Nota voor Burgemeester en Wethouders

verplaatsing Indiëmonument Grote Kerkhof

Advies Adviesraad Kunst Openbare Ruimte

Bijlage 2 bij nota Indië-monument

Huidige ontwerp

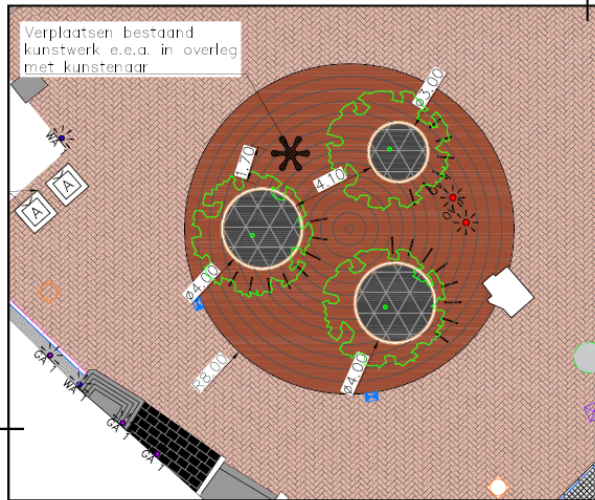
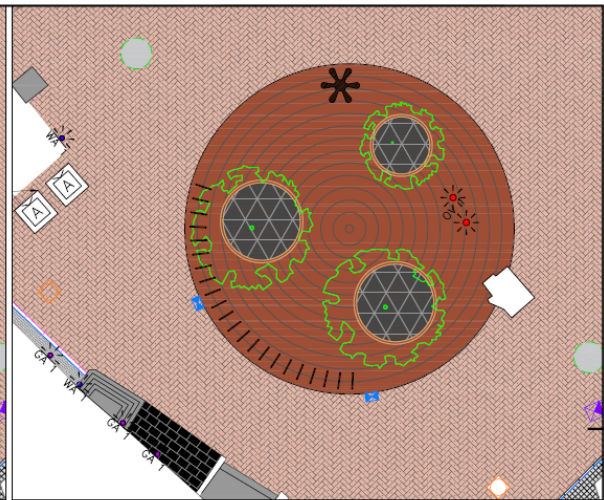
- Kunstwerk naar voren verplaatst
- Fietsnietjes naar achteren/ uit het zicht verplaatst
- Bomen verder van kunstwerk verplaatst
